E.ON Italia S.p.A.

Oggetto: Autorizzazione Integrata Ambientale DVA-DEC-2011-000050 del 23/02/2011 - Centrale termoelettrica di Livorno Ferraris di proprietà di E.ON Livorno Ferraris Produzione S.p.A.. Comunicazione di modifica non sostanziale dell'autorizzazione.

**RELAZIONE TECNICO-DESCRITTIVA DELLE
MODIFICHE IMPIANTISTICHE DA REALIZZARE
SULLA RETE ACQUE DI SCARICO DI CENTRALE**

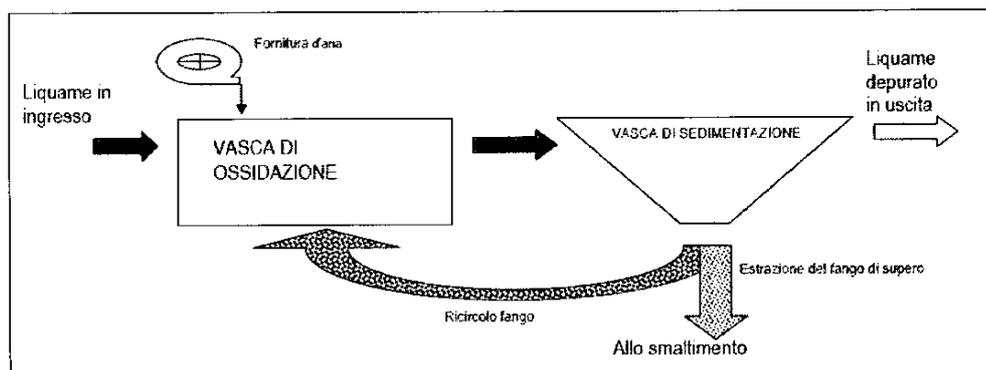
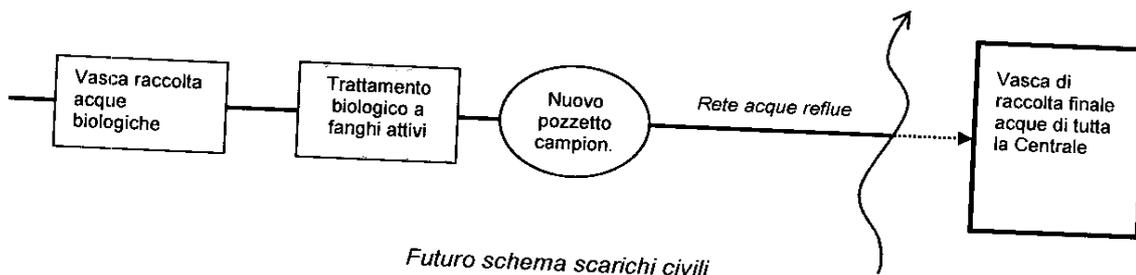
Per una migliore gestione delle acque biologiche, è stato previsto l'efficientamento dell'attuale impianto biologico volto a migliorare il processo di ossidazione mediante l'introduzione di diffusori di aria a bolle fini. Inoltre è stato previsto l'aumento del tempo di residenza mediante modulazione delle portate in ingresso tramite ricircolo valvolato sulla tubazione di mandata delle pompe esistenti.

La modifica prevede la nuova installazione di:

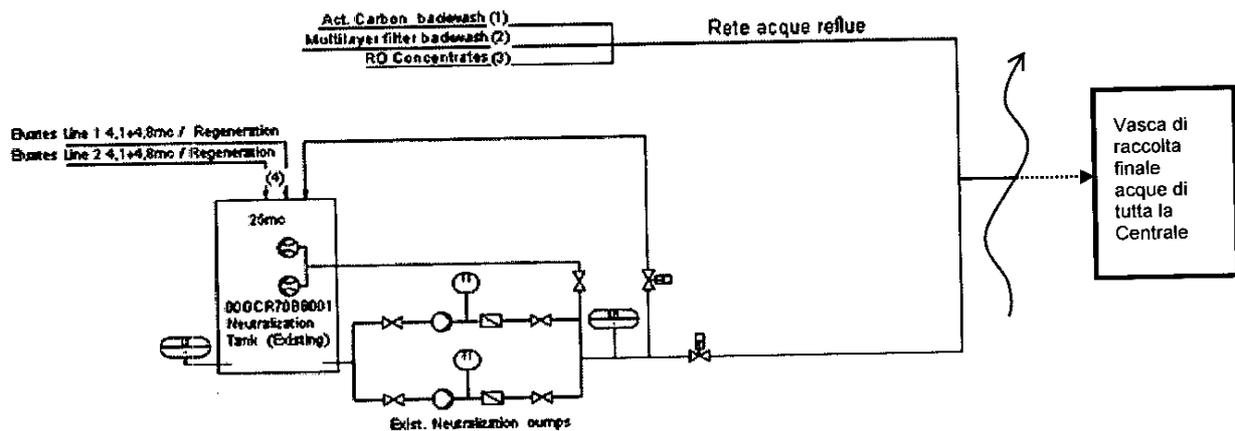
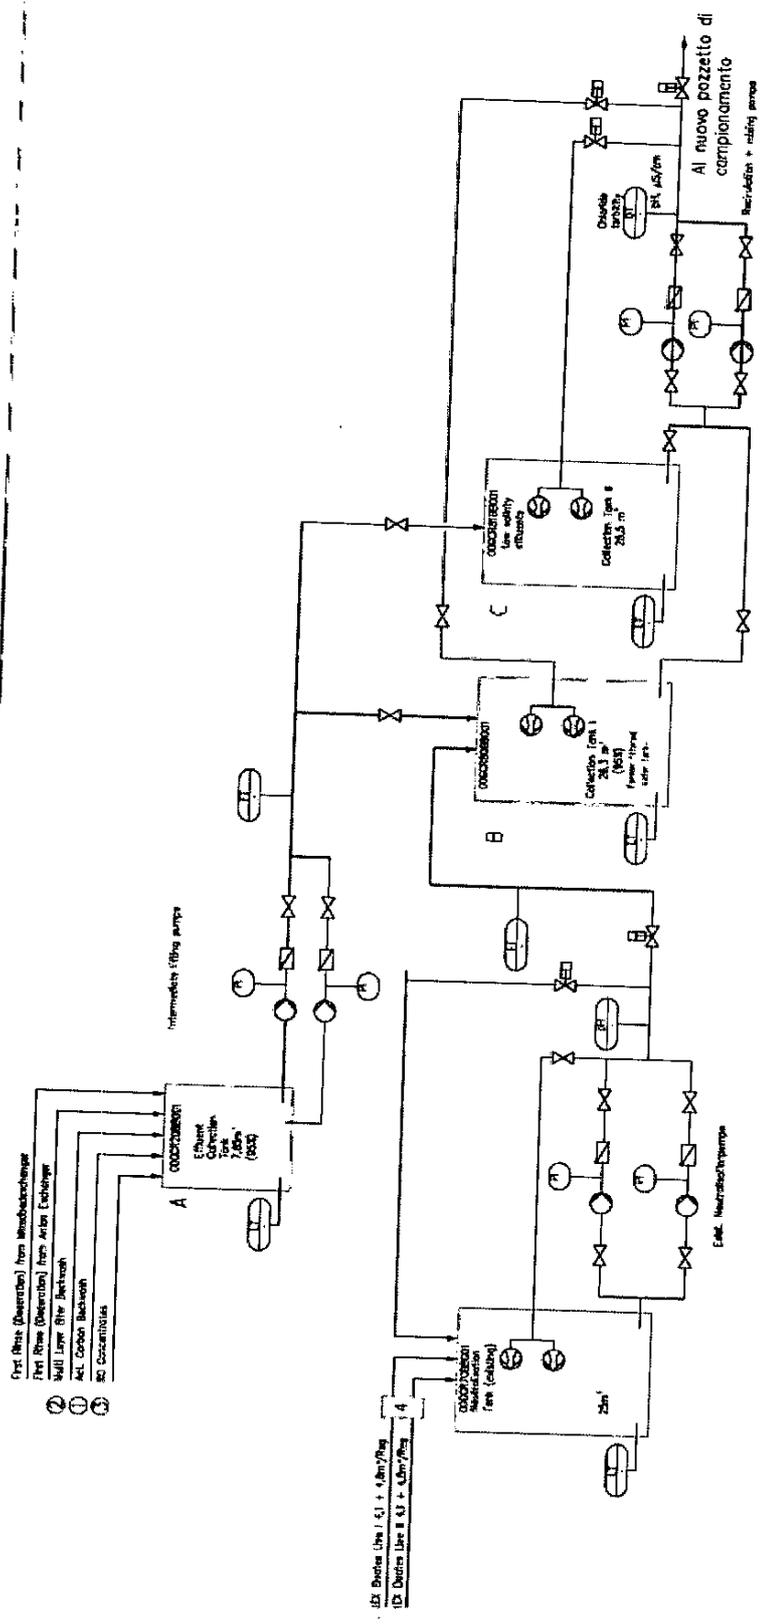
Al fine di intercettare tutte le correnti generate dall'impianto di demineralizzazione per realizzare un punto di campionamento per il monitoraggio prima della confluenza nella rete generale di raccolta reflui sono state previste alcune modifiche.

Questa modifica è inoltre un netto miglioramento ambientale in quanto, pur non alterando il bilancio idrico dell'impianto di produzione di acqua demi né in termini di consumo di acqua grezza né per quello che riguarda la portata di acque reflue a parità di produzione di acqua demi, consentono di ridurre il quantitativo dei reagenti impiegati (soluzioni acquose di acido cloridrico e sodio idrossido) per la neutralizzazione degli effluenti di circa il 10-15%.

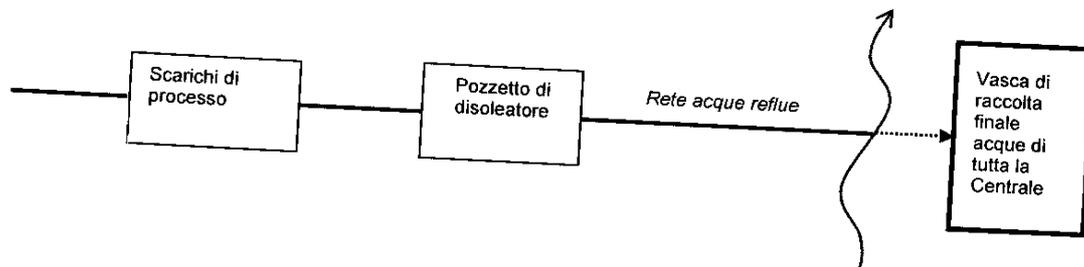
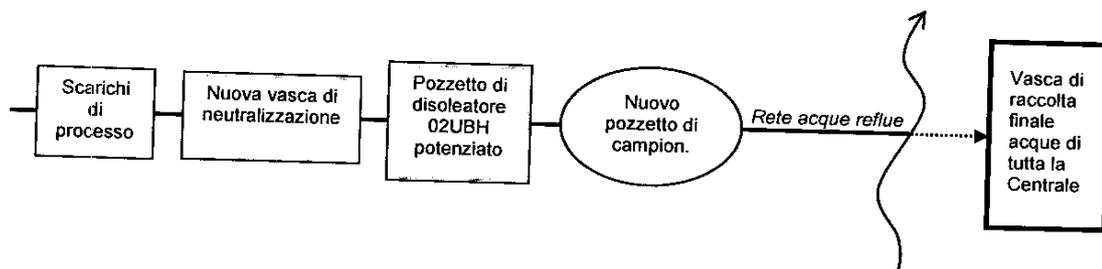
Il progetto prevede di recapitare tutte le acque in arrivo al pozzetto W4 (vedi planimetria in Allegato 1) in una nuova vasca interrata di neutralizzazione del pH (posta prima dell'attuale pozzetto di disoleazione - vedi planimetria in Allegato 1).

- 1 tappeto diffusore tubolare per dosaggio di CO₂ ;
- 2 pH-metri in linea per la rilevazione del valore di pH, dotati di sensore digitale di tipo differenziale.

Il reagente usato sarà la CO₂, miscelata all'interno della vasca di neutralizzazione attraverso un tappetino di diffusione tubolare a membrana. La CO₂ sarà diffusa in modo discontinuo per un consumo giornaliero di circa 8 kg basati su un volume di acqua da trattare di circa 200 m³ (corrispondente ad un consumo annuo

Futuro schema gestione acque potenzialmente oleose

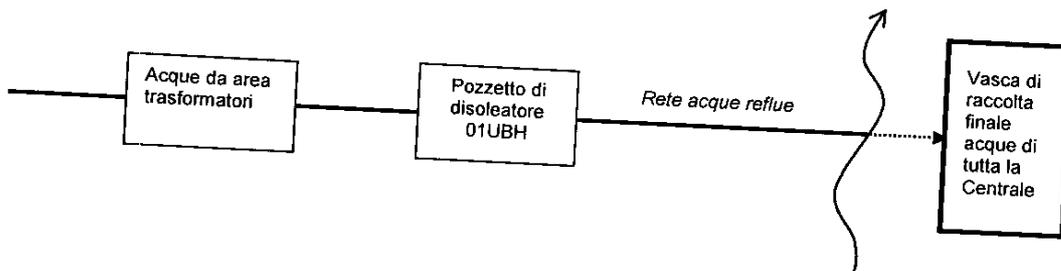
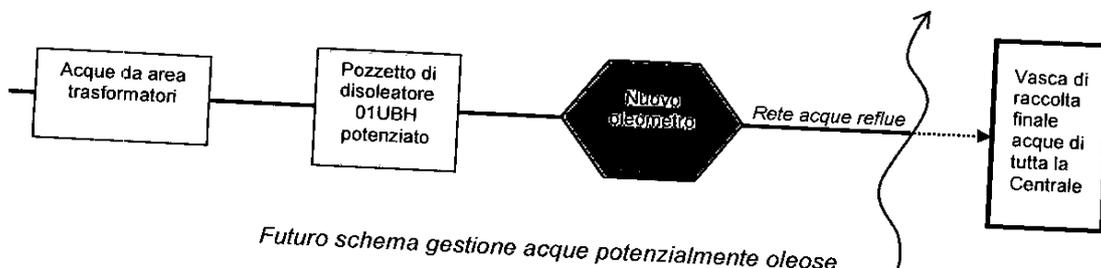
Il sistema di disoleazione sarà potenziato inserendo in serie un filtro a coalescenza, per una capacità di trattamento fino a 20 l/sec. Tale filtro è contenuto in una struttura prefabbricata in calcestruzzo, completa di copertura ispezionabile con chiusino in ghisa. Infine le acque, prima di essere scaricate nell'attuale rete delle acque meteoriche, passeranno attraverso un nuovo pozzetto all'interno del quale sarà posto un oleometro per la misurazione della eventuale concentrazione di olio in acqua con segnalazione di due soglie di allarme (preallarme e allarme) in sala controllo.

SISTEMA DI GESTIONE DELLE ACQUE DELLA CENTRALE TERMOELETTRICA DI LIVORNO FERRARIS
POSIZIONAMENTO NUOVI POZZETTI DI MONITORAGGIO

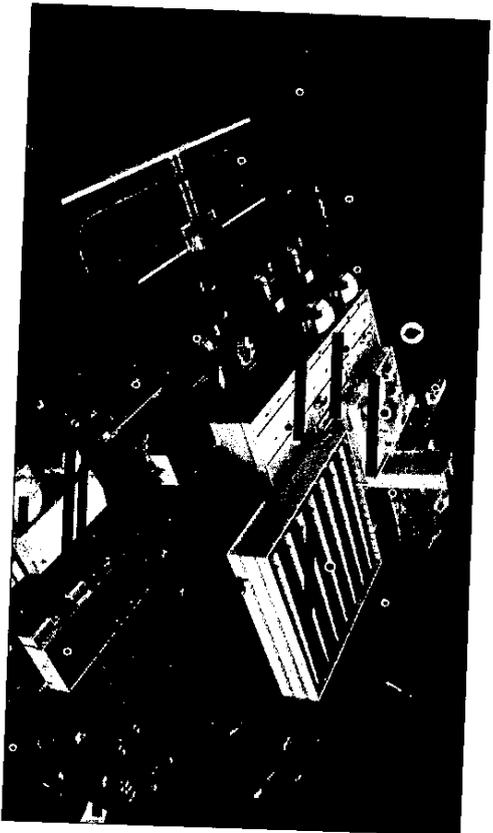
Nella planimetria in Allegato 1 sono indicati i nuovi pozzetti di campionamento:
